VOS REF. GH/CW/LM/2022-050

REF. DOSSIER TER-MOD-2022-91223-CAS-174266-X5R3D1

**Avis sur le projet de modification du PLU
de la commune d'ETAMPES - 91**

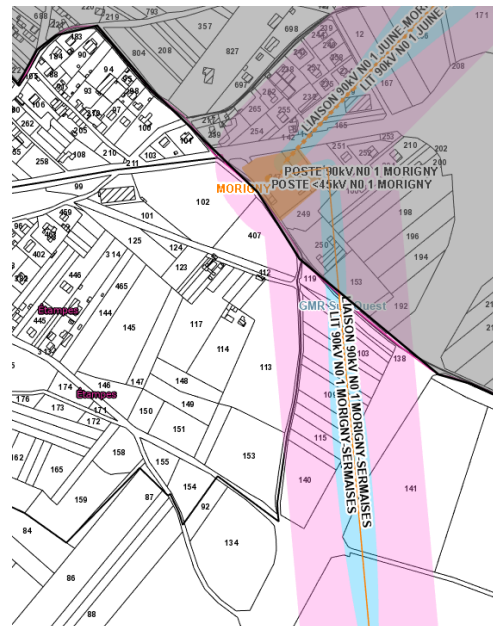
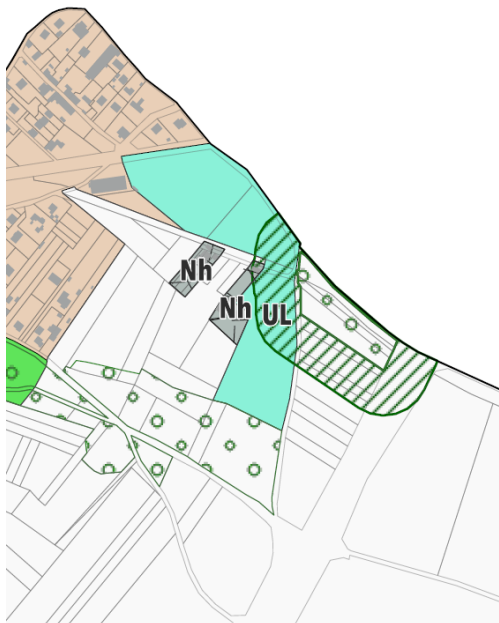
Nous n'avons pas de remarques sur la représentation des lisières de protection des massifs forestiers de plus de 100 ha sur les pièces n°4 du règlement graphique zonage. Cependant, il semble que certains ouvrages du réseau public de transport d'électricité soient situés en partie dans un espace boisé classé (EBC). Or, nous attirons votre attention sur le fait que les servitudes I4 sont incompatibles avec le classement d'un terrain en EBC.

Dans le cas d'une ligne électrique aérienne existante, un tel classement serait illégal. Cette absence de prise en compte serait par ailleurs de nature à fragiliser juridiquement le document d'urbanisme et pourrait conduire, en cas de contentieux, à son annulation (*Conseil d'Etat, 13 octobre 1982, Commune de Roumare, Conseil d'Etat, 14 novembre 2014, Commune de Neuilly-Plaisance*).

Nous vous demandons par conséquent que, sur les documents graphiques, le report du tracé des ouvrages concernés soit réalisé de façon à faire apparaître clairement, par un surlignage sans ambiguïté, l'axe des implantations d'ouvrages et, que soient retranchés des espaces boisés classés les bandes suivantes :

- 20 mètres de part et d'autre de l'axe des **lignes aériennes 90 kV**

Conformément à ces indications, nous vous demandons de bien vouloir procéder au déclassement des EBC sous les lignes ci-après repérées.

- **Liaison aérienne 90 kV n° 1 MORIGNY - SERMAISES**

- **Liaison aéro-souterraine 90 kV n° 1 BOIS-RENAUD – JUINE**
- **Liaison aérienne 90 kV n° 1 BOIS-RENAUD - MONNEVILLE**
